改善箇所説明図

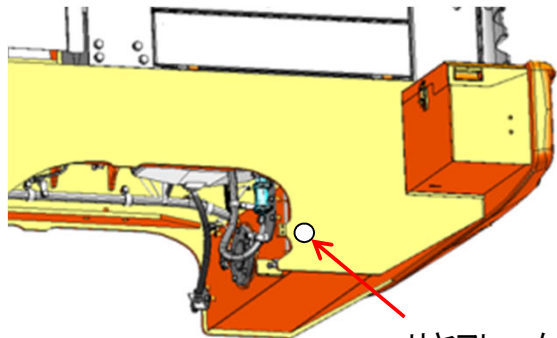
シヨベルローダの燃料ポンプにおいて、モーターブラシの構造が不適切なため、接点不良が生じることがある。そのため、燃料ポンプが作動不良となり、最悪の場合、走行中にエンジンが停止し、再始動できなくなるおそれがある。

注: は交換部品を示す。

改善措置の内容： 全車両、燃料電磁ポンプを対策品に交換する。
